島根原子力発電所 2号炉 審査資料	
資料番号	EP-018 改 14(説 4)
提出年月日	令和 2 年 6 月 4 日

# 島根原子力発電所 2号炉

## 火災による損傷の防止

### (コメント回答)

表 フレキシブル電線管耐火ラッピングの火災耐久試験結果

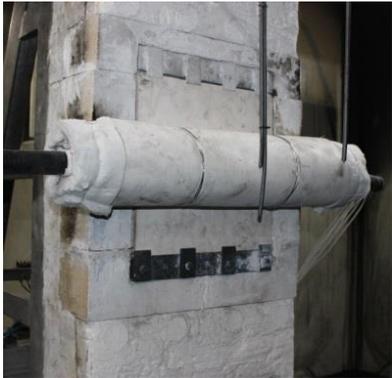
火災耐久試験の結果を整理して示し、ケーブル処理室に対する施工の実現可能性を含め、基準適合性を改めて説明すること。

確認項目	確認内容	判定基準	確認結果	
			試験体①	試験体②
温度確認	加熱試験中，熱電対を用いて試験体の非加熱面側の温度上昇を測定する	試験体の非加熱面側の温度上昇が，平均で140K以下，最高で180K以下であること	良	良
	加熱試験中，熱電対を用いてケーブル表面の温度を測定する	ケーブルシース表面温度が171℃を超えないこと	良	良
外観確認	試験後に，試験体の外観確認を行う	非加熱面側へ10秒を超えて継続する火炎の噴出がないこと	良	良
		非加熱面側へ10秒を超えて継続する発炎がないこと	良	良
		火炎が通る亀裂等の損傷及び隙間を生じないこと	良	良
電気特性確認	試験後，ケーブルの導通を確認する（導通確認）	導通があること（断線していないこと）	良	良
	試験後，ケーブルの導体相互間の絶縁抵抗を測定する（絶縁抵抗測定）	試験後に絶縁抵抗の著しい低下がないこと	良	良

以上より，いずれの試験体も隔壁のみで1時間の耐火性能を有していることを確認した。
